## Memo

**Aan:** Raad gemeente West Betuwe, wethouder Sietske Klein  
**Van:** Waterschap Rivierenland, projectorganisatie Tiel-Waardenburg en diens bestuurlijke vertegenwoordiger heemraad Hennie Roorda  
**Datum:** 25 juni 2021  
**Onderwerp:** Annotatie tbv agendapunt vaststelling bestemmingsplan dijkversterking Tiel Waardenburg

### Overwegingen m.b.t. de technische oplossing de "Ideale rivierdijk".

Figuur uit document 'toelichting bij de Ideale Rivierdijk'

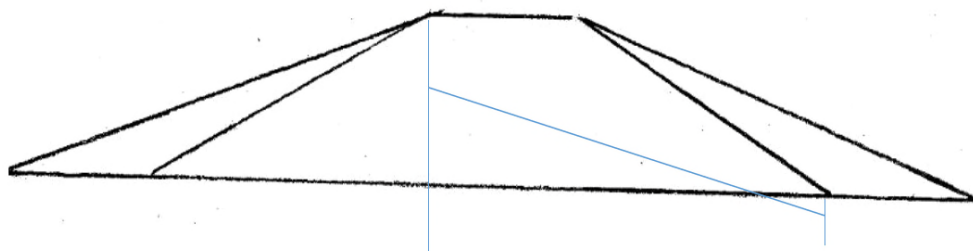
De conclusie over DIR was en is dat het voorstel als onderdeel van een dijkversterking mogelijk is, maar dat het ook een relatief dure oplossing betreft en op de nodige technische bezwaren stuit. Zeker wanneer het over grote lengten wordt toegepast waarvan het voorstel DIR uitgaat. Daarbij moet in beschouwing worden genomen dat de Nederlandse Staat ten aanzien van de hoogwaterveiligheid een vastgesteld budget op de Nederlandse begroting heeft opgenomen waarbinnen de dijkversterking voor heel Nederland moet plaatsvinden.

Het voorstel komt technisch neer op de volgende elementen:

- lange verticale wandconstructie bij de insteek van het buitentalud;
- korte verticale wandconstructie in de teen van het binnentalud;
- eventueel een verankering van lange wand aan de korte wand;
- geen verflauwing naar 1:3 van het binnen- en buitentaluds;
- eventuele golf remmende vegetatie in de uiterwaarden;
- afvoersloten.

N.B. Omdat de stabiliteit van het binnentalud onvoldoende is blijkt uit de berekeningen dat een oplossing volgens het concept van DIR een vrij lange wand aan de binnenzijde vereist.

De kosten voor deze oplossing zijn aanmerkelijk hoger. Uit berekeningen blijkt dat deze 2 keer hoger uitpakken ten opzichte van het dijkontwerp TiWa. Overigens heeft WSRL tijdens het ontwerp van de dijkversterking TiWa, in de afweging van alternatieve oplossingen, allerlei oplossingen beschouwd die ook elementen in zich hebben die in DIR zijn opgenomen. Deze zijn op verschillende locaties in het uiteindelijke ontwerp opgenomen. In die gevallen was de insteek om te komen tot een beperking van het ruimtebeslag in verband met specifieke belangrijke lokale, binnendijks en/of buitendijks gelegen waarden (natuur, panden, e.d.). Voorbeelden daarvan zijn; de kistdamoplossing bij Waardenburg en de lokale oplossingen waarbij ((on)verankerde damwanden binnendijks of buitendijks zijn toegepast.

Het inbrengen van zware damwanden of palenwanden aan de buitenzijde tot een diepte van ca. 10-15 m beneden maaiveld vraagt om zware inbrengapparatuur. De aanwezigheid van harde grondlagen leiden tot risico's van trillingsschade aan nabijgelegen panden. Ook geldt dat ingeval van erg steile buitentaluds de kans aanwezig is dat het inbrengen van de lange wandconstructie leidt tot afglijden van het buitentalud (zie daarvoor punt 3). Dit is voor het waterschap een belangrijke reden om het aandeel constructies in de dijk zoveel mogelijk tot een minimum te beperken en alleen daar waar het niet anders kan dit toe te passen.

Wanneer over grote lengten zware verankeringen tussen beide wanden moeten worden aangebracht in de bestaande waterkering, kan dit alleen wanneer grote delen van de bestaande waterkering tijdelijk worden ontgraven en aanvullende maatregelen genomen worden om de hoogwaterveiligheid te garanderen.

Constructies in een dijk worden ontworpen voor een periode van 100 jaar. Dit omdat deze lastiger aan te passen zijn wanneer een dijk in de toekomst opnieuw moet worden versterkt. Wanneer een wandconstructie tot in de kruin wordt doorgezet, wordt de kruinhoogte dan ook gebaseerd op een voorzien periode van 100 jaar. In het algemeen betekent dit dat er een hogere dijk moet worden gerealiseerd.

In principe moeten taluds van dijken stabiel zijn. Ingeval van een lange wandconstructie aan de buitendijkse zijde waarbij de steilte van het buitentalud zelf niet wordt verflauwd, zal dit talud geen onderdeel uit kunnen maken van de waterkering. Als deze onder invloed van hoge waterstanden afglijdt, zal de wandconstructie eventueel in combinatie met een binnendijkse wand, de functie van 'waterkering' moeten vervullen. Dat betekent dat de wandconstructie zwaarder moet zijn. Overigens is de consequentie van een steiler talud aan de buitenzijde ook dat de dijk moet worden verhoogd omdat de helling van invloed is op de golfoploop.

Ook geldt dat het binnentalud stabiel moet zijn. Daar kan een damwand in de teen voor zorgen. Dat is op verschillende locaties ook in het ontwerp opgenomen. Maar het talud moet ook voldoen aan de erosie-eis waardoor verflauwing van het talud in de meeste gevallen nodig is.

Het over grote lengte aanbrengen van een wandconstructie tot ca. 10 m beneden het huidig maaiveld beïnvloed de grondwaterstroming vanuit en naar de rivier. De rivier heeft een effect op de grondwaterstand door onder andere afstroom van grondwater. Een wandconstructie over grote lengte kan dat beperken waardoor wateroverlast in perioden van regen kan optreden.

Bij golfremmende vegetatie wordt ingezet op het beperken van de golfoploop tegen de dijk. Daarmee is het algemeen mogelijk om de hoogte van de dijk te beperken of de golfoverslag van water te beperken. Het effect daarvan is echter beperkt omdat het effect bepaald wordt door de ligging van de dijk op de windrichting en de hoogte van de begroeiing. In het geval van TiWa is sprake van hoge dijken, dus vereist dat hoge begroeiing. Daarnaast heeft WSRL het maximaal toelaatbare overslagdebiet in het ontwerp verhoogd om daarmee de verhoging van de dijk te beperken.

Het voorgestelde concept komt op onderdelen overeen met het door het waterschap gehanteerde beleid. Dit maakt ook dat in het ontwerp voor Tiel-Waardenburg elementen ervan zijn toegepast. Voor toepassing van het totaalconcept op het hele traject Tiel-Waardenburg zijn er echter belemmeringen zoals hierboven geschetst.

Belangrijke delen van het concept (bijvoorbeeld gehele uitvoering in constructies) zijn niet overeenkomstig met het beleid dat vooral gericht is op maatwerk waarbij de eerste voorkeur uitgaat naar grond. Naast uitbreidbaarheid van de dijk in de toekomst, spelen ook kosten een rol in deze afweging. De omgeving rond de dijk is nergens hetzelfde en dat maakt dat in veel gevallen naar een maatwerkoplossing is gezocht. Rondom bebouwing zien we daarom vaak meer de nadruk liggen op het realiseren van een dijkversterking met constructies, terwijl in het landelijk gebied juist de groene bloemrijke dijk vaak wenselijk is.

Daarnaast is uitvoering met stalen damwanden (tweezijdig) voor het gehele dijktraject tussen Tiel en Waardenburg kostbaar en op onderdelen ook niet uitvoerbaar. In de financiële afspraken met de alliantiepartners, te weten het Rijk en de mede waterschappen is hierin niet voorzien.

Bovenstaand is voor ons reden om voor het dijktraject tussen Tiel en Waardenburg het concept van DIR niet één op één over te nemen.
